Mission régionale d'autorité environnementale
ÎLE-DE-FRANCE

**Avis délibéré
de la Mission régionale d'autorité environnementale d'Île-de-France sur le projet d'aménagement d'un parc de loisirs situé à
Plaisir (78)**

N°MRAe 2021 - 1679

FIGURE 4: VUES EN COUPE LONGITUDINALE (A-A' EST-OUEST) ET TRANSVERSALE (C-C' NORD-SUD) DU PROJET D'AMÉNAGEMENT (PAGE 156)

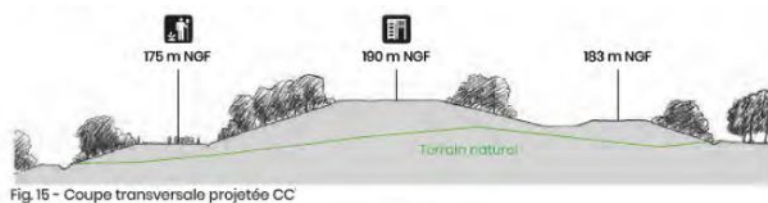
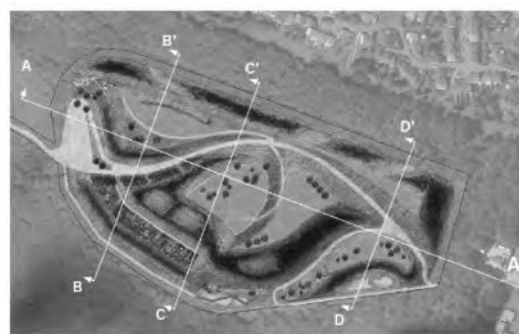
La MRAe note aussi que les aménagements sportifs ne sont pas représentés dans ces coupes projetées. Le terrain de foot (type city stade), par exemple, n'est pas intégré (figure 14). Le projet prévoit de produire un parc à usage de loisirs nécessitant des aménagements, qui diffère du paysage forestier actuel. Son impact sur le paysage doit donc être analysé.

La MRAe recommande d'affiner l'analyse paysagère afin de présenter l'insertion du projet dans son environnement immédiat, rapproché et éloigné et justifiant les partis pris paysagers.
